APRECLA

Asunto: Oposición al Estudio de Impacto Ambiental del Proyecto Clayton Station, Categoría II

Este EsIA identificado con el número de expediente **DEIA-II-F-019-2024** y resolución de aprobado del proveído número **DEIA 018-1305-2024**, se localiza en la entrada de Clayton, corregimiento de Ancón, distrito de Panamá, entre el Parque Nacional Camino de Cruces y el Parque Natural Metropolitano.

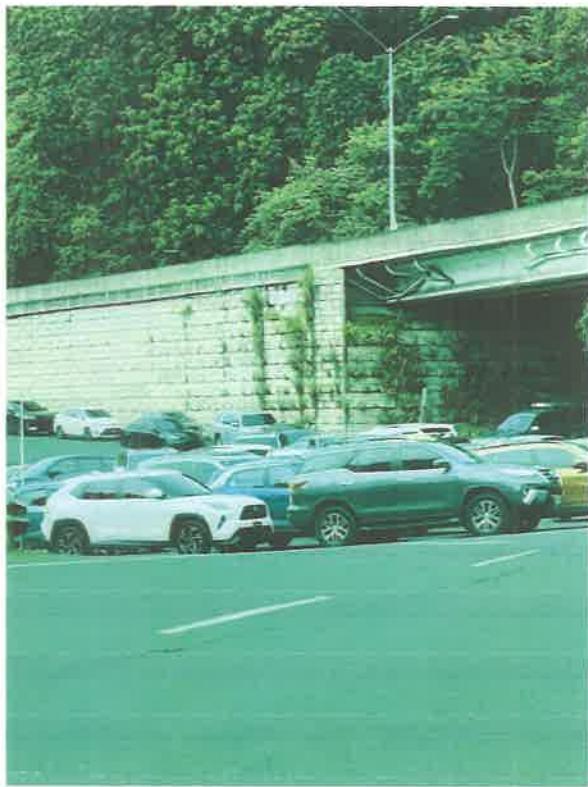
El Estudio de Tránsito realizado para este proyecto, incluido como anexo al EsIA, está basado en los datos recolectados en un (1) aforo realizado en solo un (1) día durante el periodo de vacaciones de fin de año, lo cual no refleja la realidad del área. Es importante mencionar que Clayton, además de ser una zona residencial alberga:

Los servicios brindados dentro de Clayton generan importantes picos de tráfico durante las primeras horas de la mañana y uno continuo y más prolongado durante la mayor parte dela tarde, iniciando a la hora de salida de las principales colegios al que luego se suma el intenso tráfico que generan los funcionarios de la Caja del Seguro Social, y que empeora cuando las vías principales se encuentran colapsadas y las vías internas de Clayton son utilizadas como vías alternas por su conexión hacia el área de El Dorado.

6. El escenario existente actual en horario punta de la mañana, presenta un nivel de servicio deficiente, presentando tiempos de demora promedio alto y longitudes de colas largas, en la Avenida Demetrio Lakas y en los diferentes ramales de la rotonda. En horario de la tarde, en condición actual existente, los niveles de servicios evaluados son regulares, presentando disminuciones de velocidades en dirección hacia la Avenida Ascanio Villalaz. La dirección en donde está ubicada el proyecto, presenta buenos niveles de servicios.

8. Se estima que el proyecto Clayton Station tiene un flujo de demanda mucho más alta en horario de la tarde, y que a la vez coincide con una mejor condición vial, por lo que no genera un impacto fuerte sobre la vía. La red vial de la zona de Clayton presenta sus peores condiciones en su hora punta AM, sin embargo, por el horario operativo de los comercios de este proyecto no coincidiendo con el horario de mayor demanda en Clayton, permite estimar un menor impacto vial sobre la vía.

Como se menciona en el EIA en cuestión. Ver fotos adjuntas que demuestran el tráfico de un día que es representativo de todos los días en horarios de la tarde todos los días.

Solicitamos que la ATTT realice las consideraciones pertinentes para el flujo vehicular en este sector, especialmente en días laborables. Según el **Decreto Ejecutivo N.º 1 de 2023**, los proyectos en **Categoría III** deben realizar estudios

de tráfico durante horarios de alta congestión para evaluar adecuadamente el impacto vial.

- Un estudio vial realista que contemple la situación real del tráfico en la entrada y rotonda de Clayton, con aforos en horarios y días de mayor circulación vehicular.
